DODATOK č. 1
k ZMLUVE O DIELO č 001/3172012/s
„Zníženie energetickej náročnosti MENERT - DS Galanta“
zo dňa 23.1.2019

Prijímateľ NFP: **MENERT spol. s r.o.**
 Názov projektu: **„Zníženie energetickej náročnosti MENERT - DS Galanta“**
 Kód projektu: **310041P291**

1. Dôvody zmeny

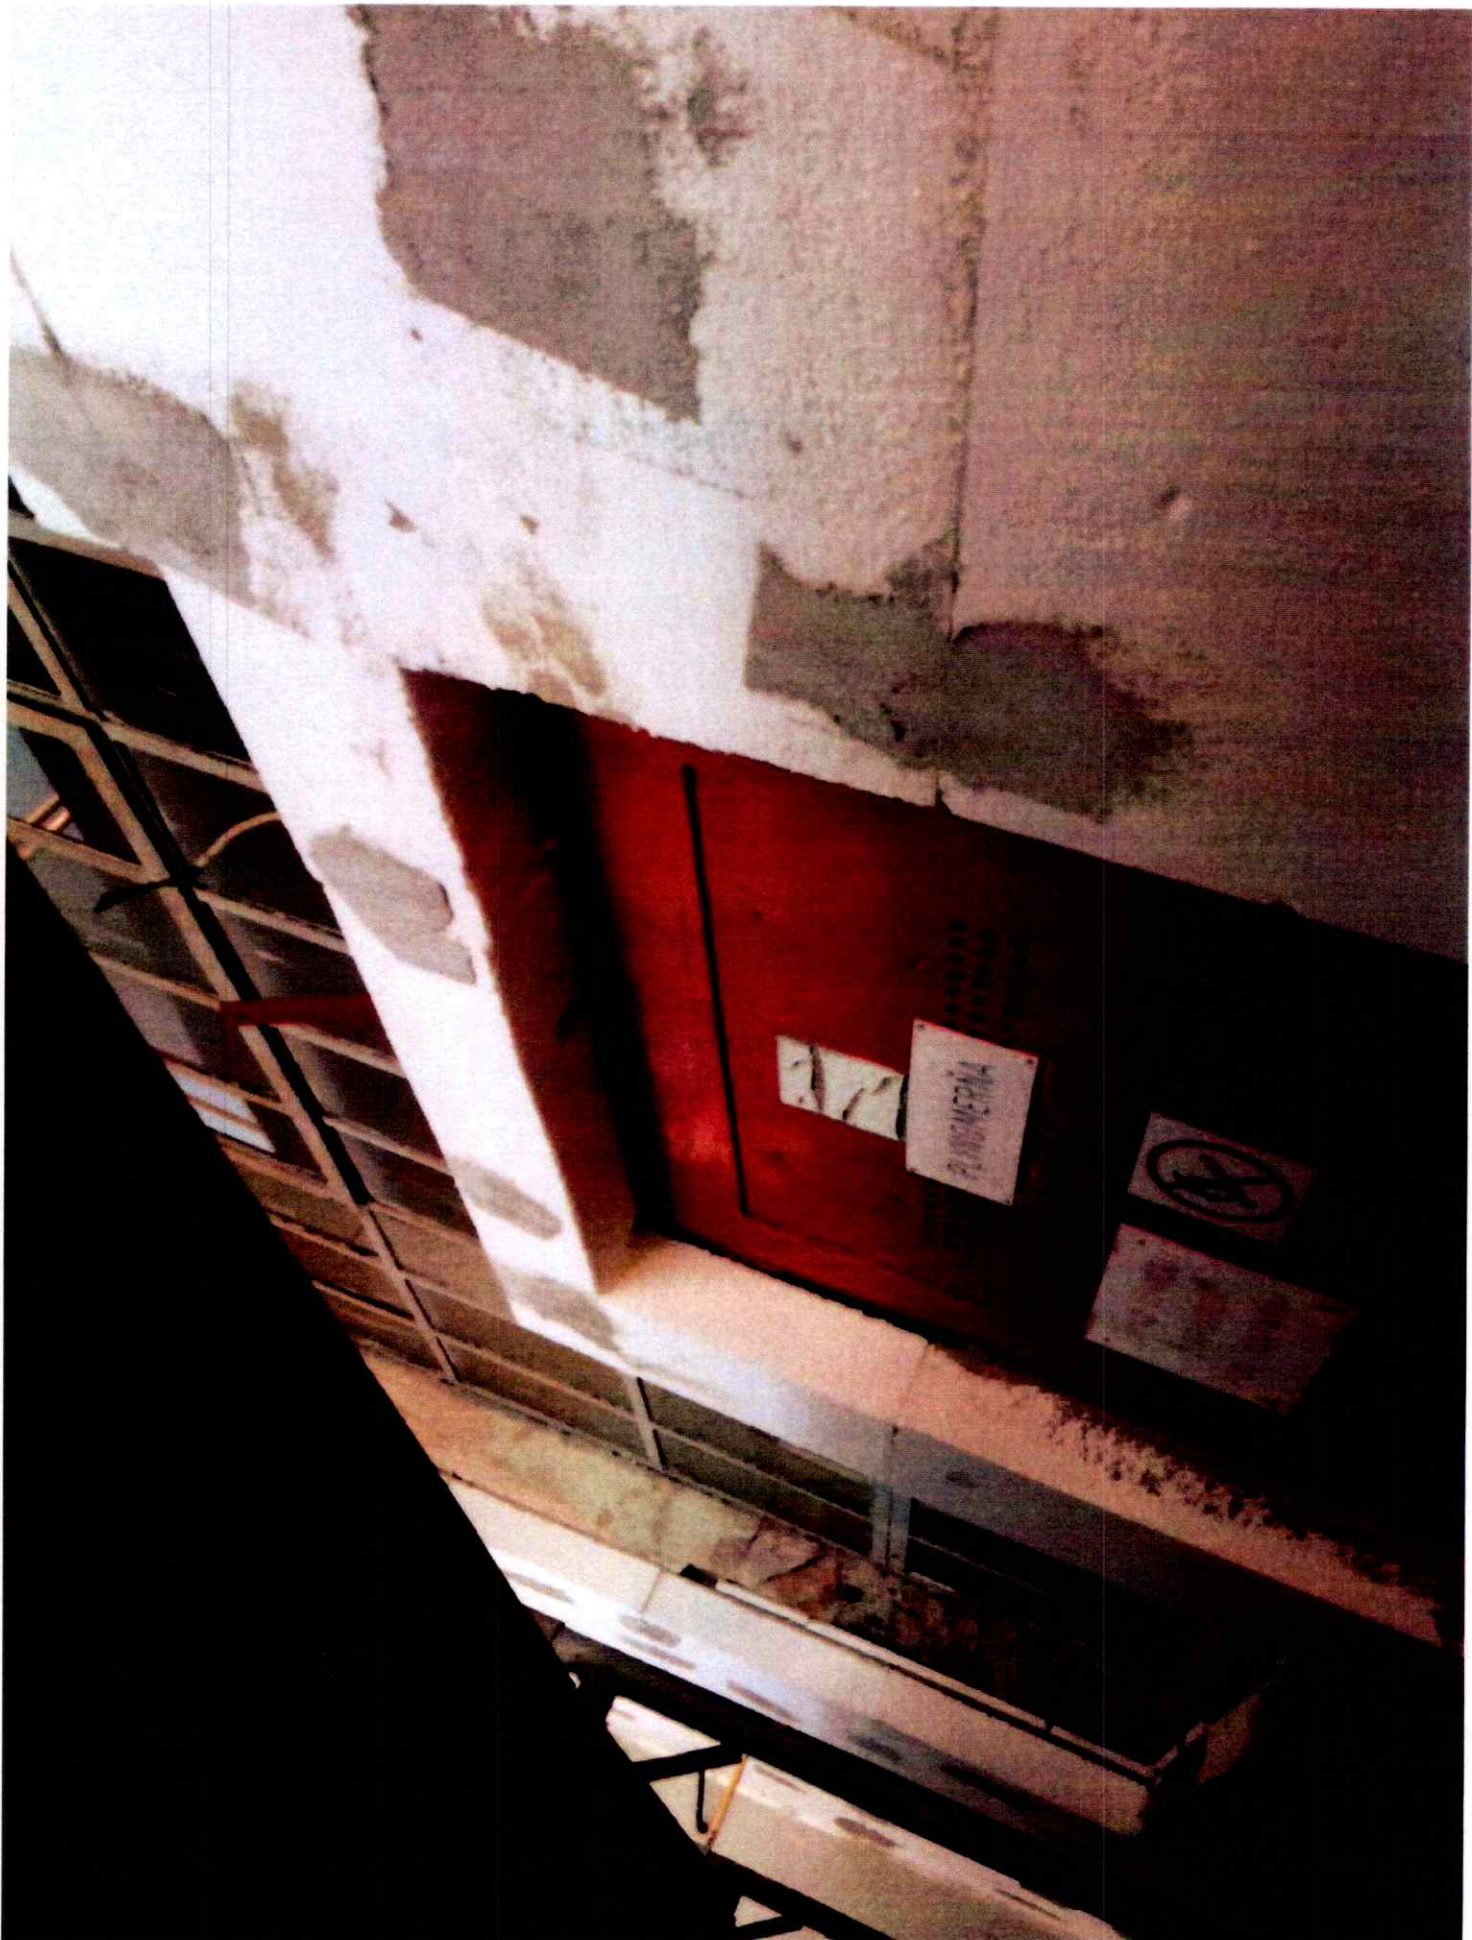
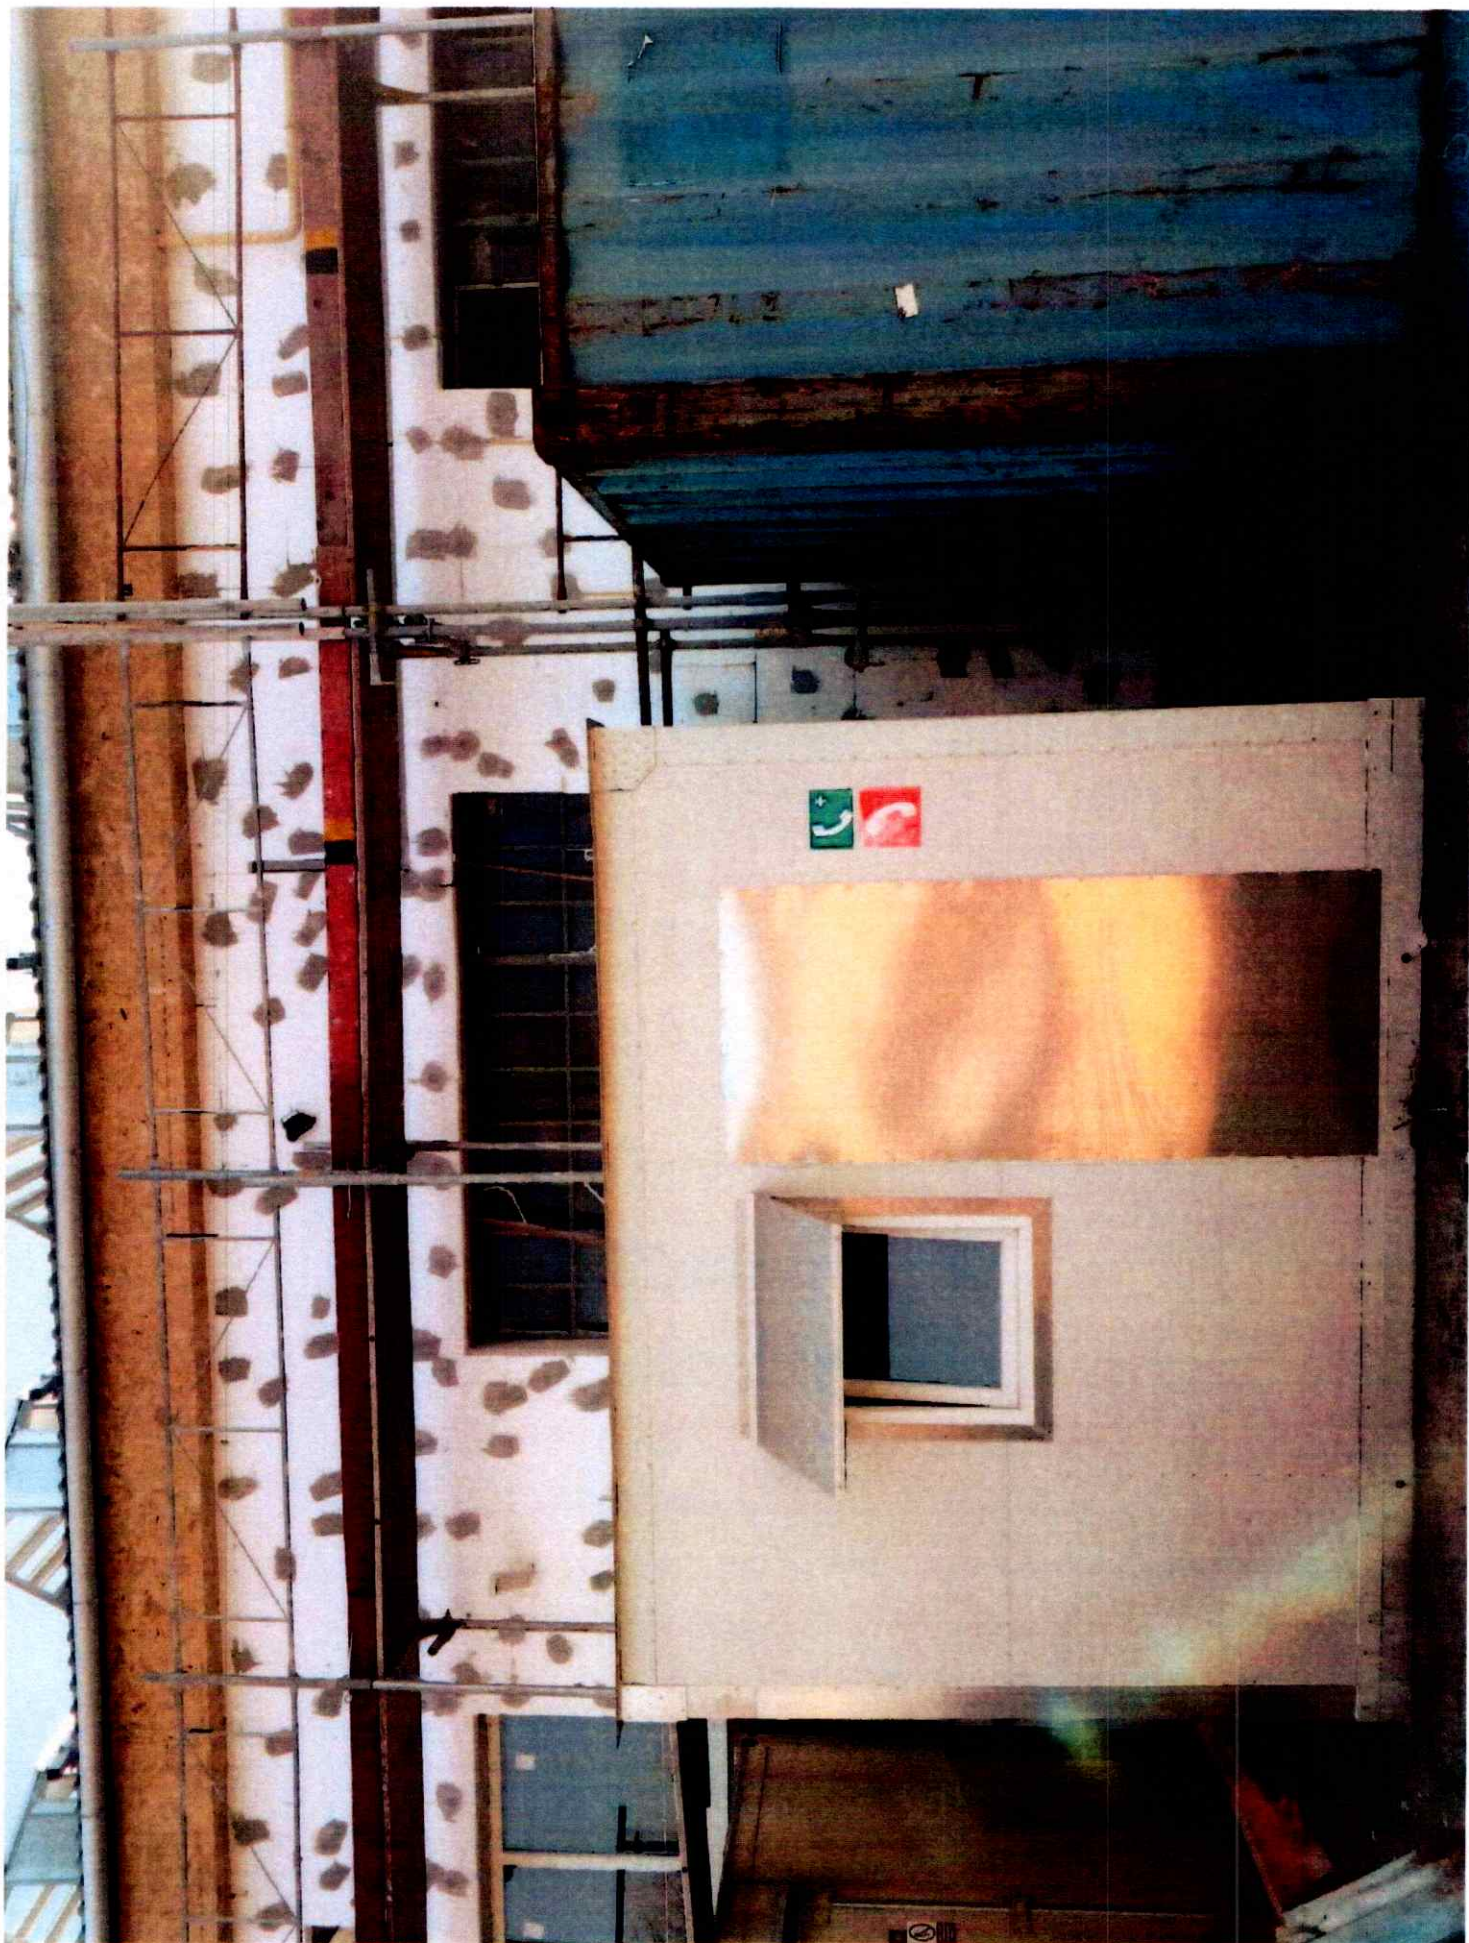
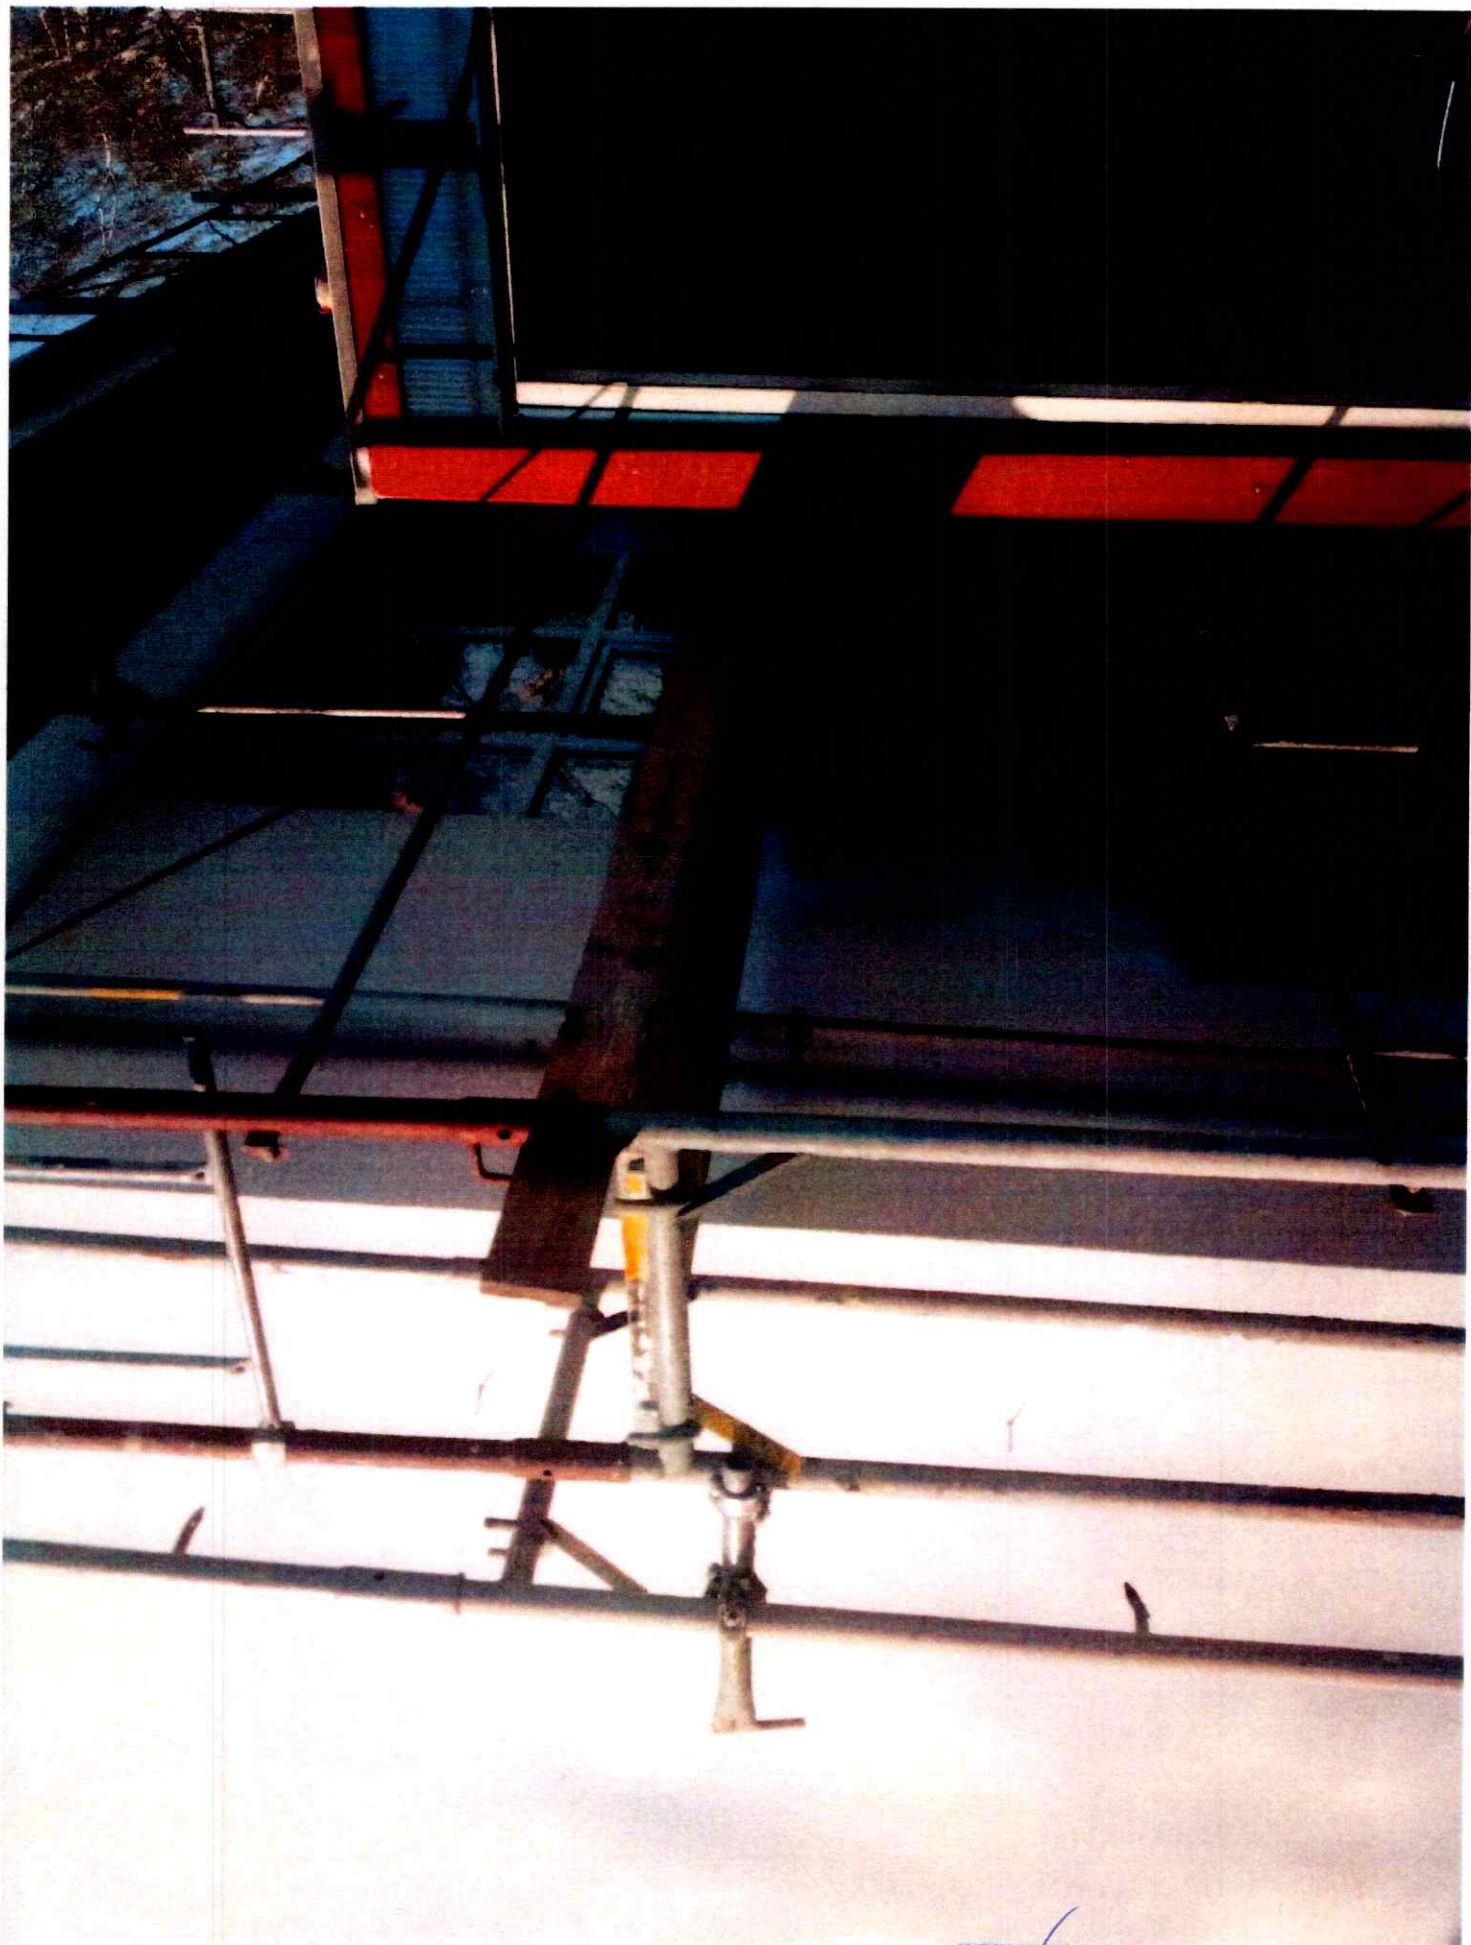
Počet ks 34 okien pôvodne schválený výdaj podľa projektovej dokumentácie, sa znižuje o tri okná na počet 31 ks – lebo tri okná zmenili rozmery a tvar z dôvodu technických zmien na prevádzke počas schvaľovacieho procesu projektu.

Okno pri kancelárii majstra

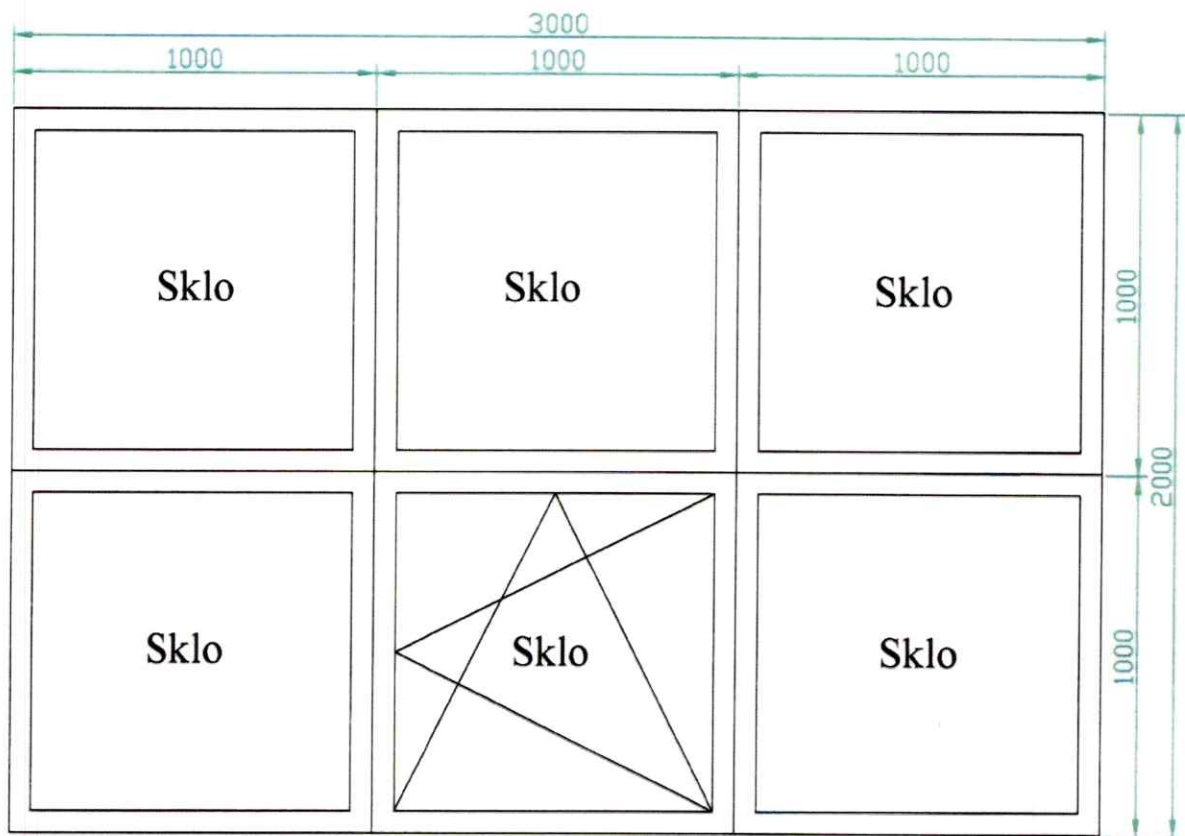
V dôsledku presunu kancelárskeho kontajnera majstra výroby izotermických kontajnerov k stene budovy SO2 Plechárň a čiastočného prekrytia okna kontajnerom , sa mení rozmer a tvar okna v mieste dotyku kontajnera .Okno obdĺžnikového tvaru je zmenšené z rozmeru 3000/2600 na okno tvaru L rozmeru 2980/2550/2080/1690.
 Vid. Výkres okno 2Z, IMG 2Z

Pôvodne schválený výdaj okno 3000/2600 sa mení na okno 2980/2550/2080/1690, lebo počas schvaľovacieho procesu projektu sa uskutočnila technická zmena na prevádzke DS Galanta presunom kontajnera majstra výroby kontajnerov k stene budovy výrobné haly SO 02 Plecháreň a tento kontajner prekryl časť pôvodného okna .O túto časť prekrytia sa rozmer okna zmenšuje a mení tvar na L.

D+M Plastové okno 2980/2550/2080 /1690 izol. Dvojsklo kombinované s PVC	021 Stavby	ks	1,00	1 470,00	1 470,00	1764,00	1 470,00	0,00	VO bolo ukončené uzavretím zmluvy s úspešným uchádzačom a v súlade s údajmi, ktoré sú uvedené v tabuľke č. 12 formulára ŽONFP- Verejné obstarávanie	B1 Rekonštrukcia a modernizácia stavebných objektov v oblasti priemyslu a služieb na to nadväzujúcich za účelom zníženia ich energetickej náročnosti	Budova SO 02 Plecháreň Výdavok je v súlade s projektovou dokumentáciou a vypracovaným energetickým auditom.
---	------------	----	------	----------	----------	---------	----------	------	---	--	--
